**Modulo per la presentazione delle osservazioni per i piani/programmi/progetti sottoposti a procedimenti di valutazione ambientale di competenza statale**

ID: Codice procedura (ID\_VIP/ID\_MATTM):10844

Impianto per la produzione di energia elettrica da fonte eolica, costituito da 6 aerogeneratori della potenza complessiva di 37,2 MW, un sistema di accumulo da 25 MW e relative opere connesse in località "Rempillo" nel comune di Pitigliano (GR).

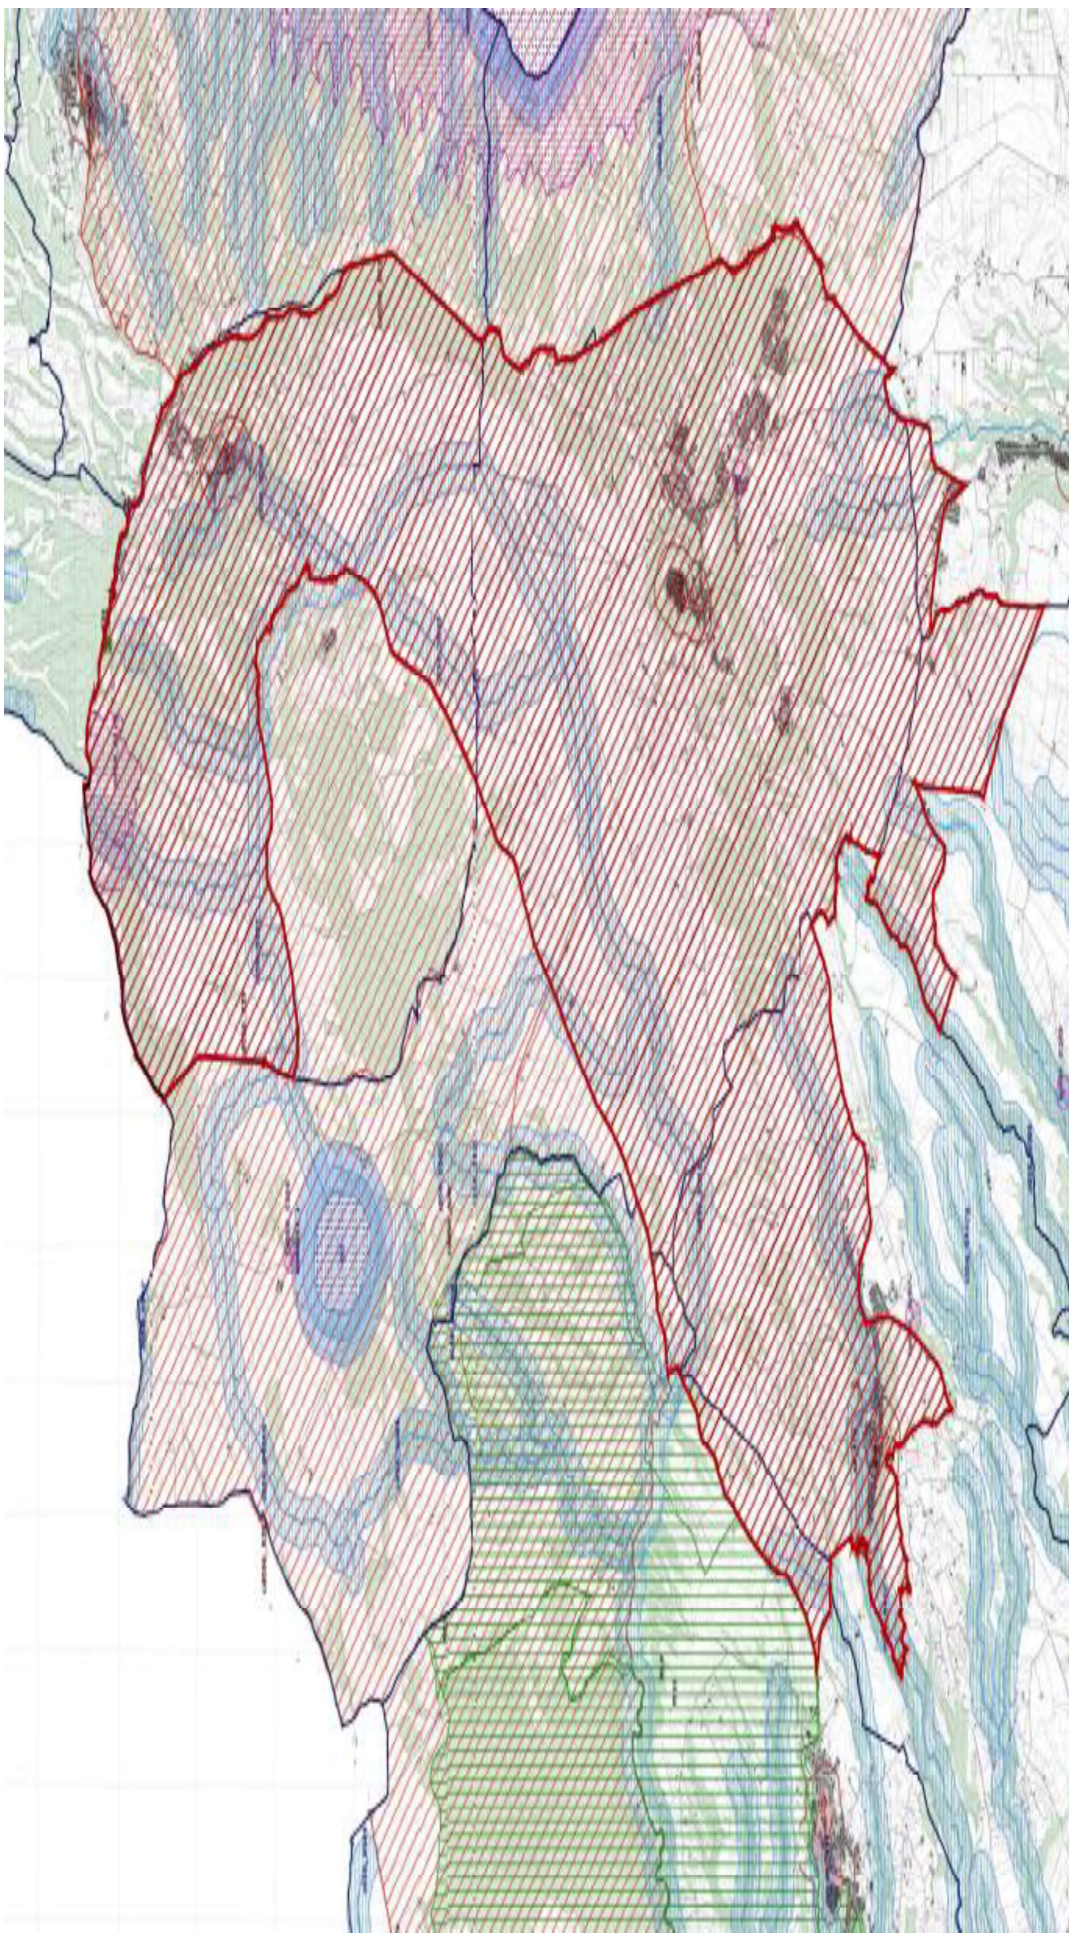
Tornando alla questione di legittimità, alla luce del combinato disposto dal "vincolo sul patrimonio paesaggistico (artt. 136 e ss. e 142 del decreto legislativo n. 42/2004 e ss.mm.ii.) e sui beni culturali" (artt. 10 e ss. del decreto legislativo n. 42/2004 e ss.mm.ii.) e dal comma 8 lettera c-quarter del D.Lgs 191/2021 e ss.mm.ii si evince che, ad oggi, le aree in cui sono previsti gli insediamenti dei sei aerogeneratori dell'impianto eolico denominato "Rempillo" non sono idonee perché ricadono tutte all'interno della fascia di rispetto dei **beni paesaggistici di notevole interesse pubblico denominati "Conca del Lago di Mezzano e territorio circostante" (D.M. 22.05.1976)** comprendente anche il **vincolo "Selva del Lamone" (D.M. 22.05.1984)** tutelati dall'**art. 136 del Codice del Beni Culturali e del Paesaggio** e in particolare un aerogeneratore ( P01) è a 100 metri dal primo vincolo citato e gli altri cinque compresi in una distanza massima tra 1 km e 2 km ( vedi immagine n. 1 dell'ALLEGATO). Nella fascia di rispetto dei 3 km anche la porzione di vincolo rappresentato dalla Selva del Lamone che gode di altre importanti tutele in quanto Riserva Naturale regionale (L. 394/91 e L.R. 29/97), Zona di Protezione speciale (ZPS) insieme ai Monti di Castro collegati tra loro da una Zona di Conservazione Speciale (ZSC), il sistema fluviale Fiume Fiora-Olpeta. La Selva del Lamone oltre il vincolo paesaggistico di notevole interesse pubblico che la rende area non idonea all'installazione degli impianti FER anche nelle sue fasce di rispetto dei 3 km, gode di un'altra tutela che ne rivela l'importanza di area di importanza internazionale per l'avifauna IBA (012) che viene collegata all'altra IBA (099) Lago di Bolsena attraverso la ZPS Caldera di Latera e la ZSC Lago di Mezzano che insieme sono compresi nel vincolo paesaggistico "Conca Lago di Mezzano..." e verranno uniti dal nuovo vincolo paesaggistico "*Ambito paesaggistico, geologico e geomorfologico*

*dell'orlo della caldera di Latera e delle sue pendici interessate dai centri eruttivi periferici"* ( si veda a riguardo la proposta pubblicata sul sito del MIC in data 09/08/2023 e l'immagine n. 2 dell' ALLEGATO) all'area di notevole interesse pubblico " Conca del lago di Bolsena" (D.M. 24.10.1960). Praticamente una vasta zona che per interesse paesaggistico e naturalistico oltre che storico, archeologico e identitario rappresenta un unicum nel panorama nazionale.

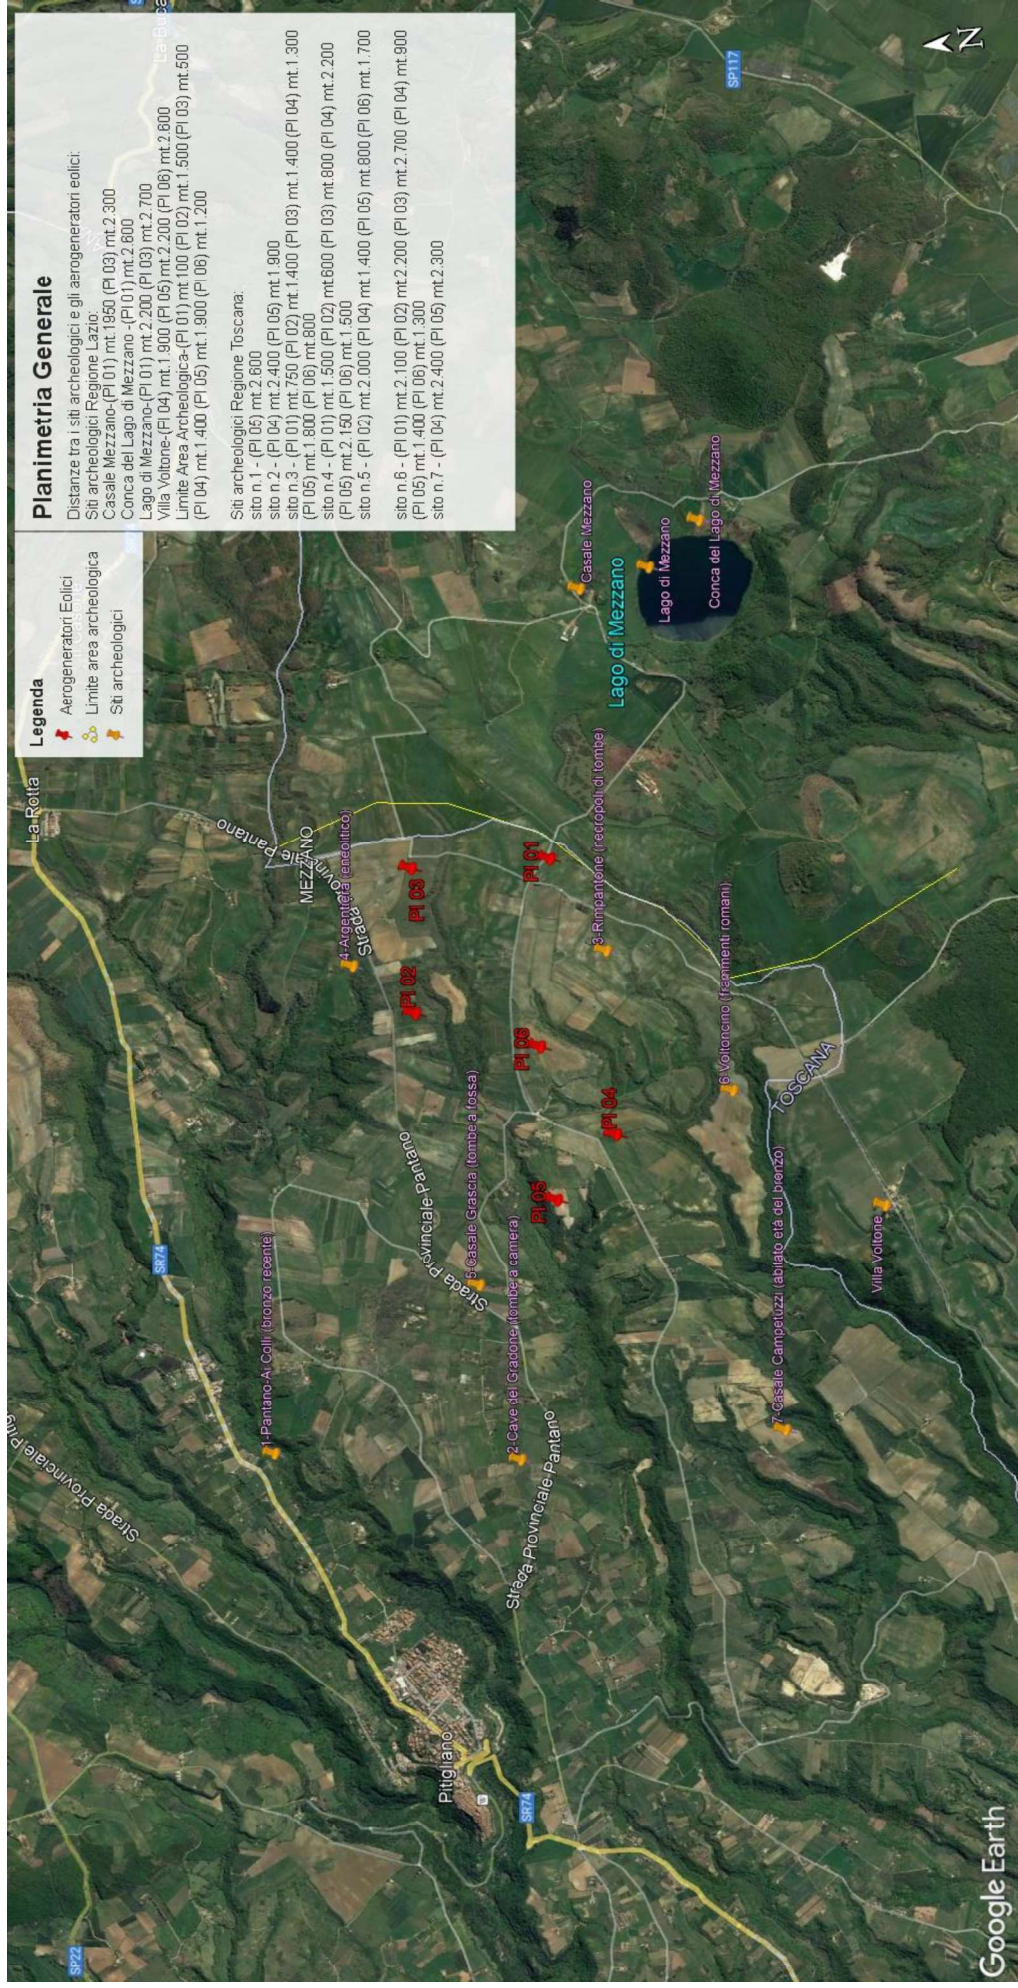
Inoltre, la zona in cui insisterebbe l'impianto eolico industriale Rempillo è compresa nelle fasce di rispetto di 3 km di diversi beni archeologici tutelati dalla parte II del Codice dei Beni Culturali (vedi Allegato, immagine n. 3). Inoltre le pale P04 e P05 ricadono all'interno di un'area archeologica che la Proponente vorrebbe cancellare per il semplice fatto che non è riportata nel documento regionale ma nel documento provinciale come meglio dettagliato nell'Osservazione n. 5. Alla luce di quanto documentato appare chiaro quindi che la collocazione dell'impianto non ha tenuto conto alcuno dei vincoli dell'area nella quale è stato progettato e l'inserimento dell'impianto eolico nel paesaggio e sul territorio non è corretto (Allegato IV delle Linee guida nazionali di cui al D.M dello Sviluppo economico del 10.09.2010).

Le zone di interesse archeologico evidenziate nell'immagine n. 3 a cui si aggiungono anche l'importante abitato protostorico di Sorgenti della Nova e Ruderì del Castello altomedioevale che si trovano a circa 4 km dalle aree in cui è stato progettato l'impianto eolico industriale. Poco più lontano i resti del castello medioevale “Morronacci”. Nell'area vasta le preziose necropoli eneolitiche (Poggi Alti) ed etrusche di Pitigliano, Sovana e Sorano.

**Immagine n. 4** Situazione di saturazione da impianti FER nella provincia di Viterbo. Non sono riportati gli impianti fotovoltaici e agrivoltaici che hanno inciso per buona parte nel cumulo di impianti FER per superare già nel 2023 gli obiettivi del PNIEC assegnati alla Regione Lazio per il 20230.

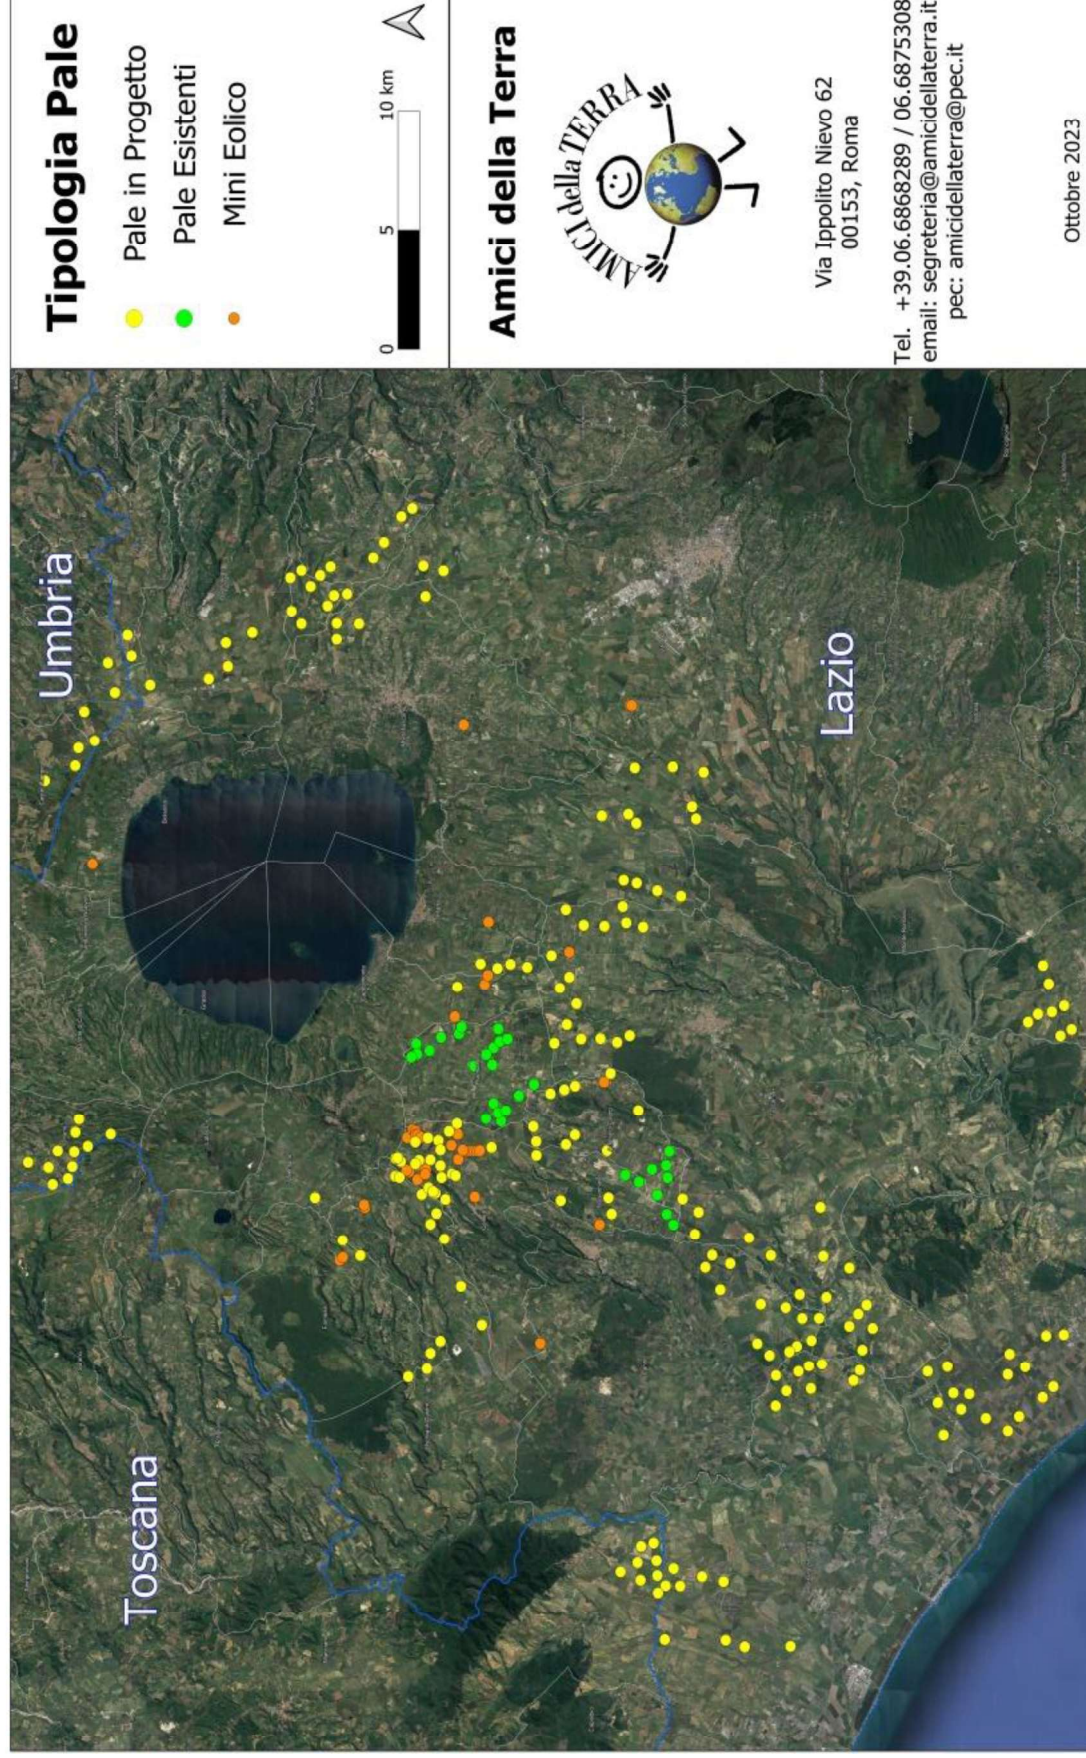
L'impianto eolico "Rempillo" pur essendo "esterno al confine provinciale e regionale ma nelle sue immediate vicinanze ( a soli 100 metri i primi due aerogeneratori) oltre ad impattare sul territorio e sulle economie di tre Comuni del Lazio ( Farnese, Valentano e Latera) si trova nelle fasce di rispetto dei Beni di notevole interesse pubblico come si è evidenziate nelle Osservazioni nn. 1 e 2 e crea anche degli impatti negativi anche sui beni naturalistici come verrà dettagliato nell'Osservazione n. 4. Inoltre andrebbe a sommarsi al già enorme cumulo di impianti eolici e fotovoltaici e geotermici che già creano una elevata criticità ambientale nella provincia di Viterbo e interferiscono anche con il territorio toscano come si può vedere dalle immagini nn. 4 e 5 dell'Allegato n. 1.
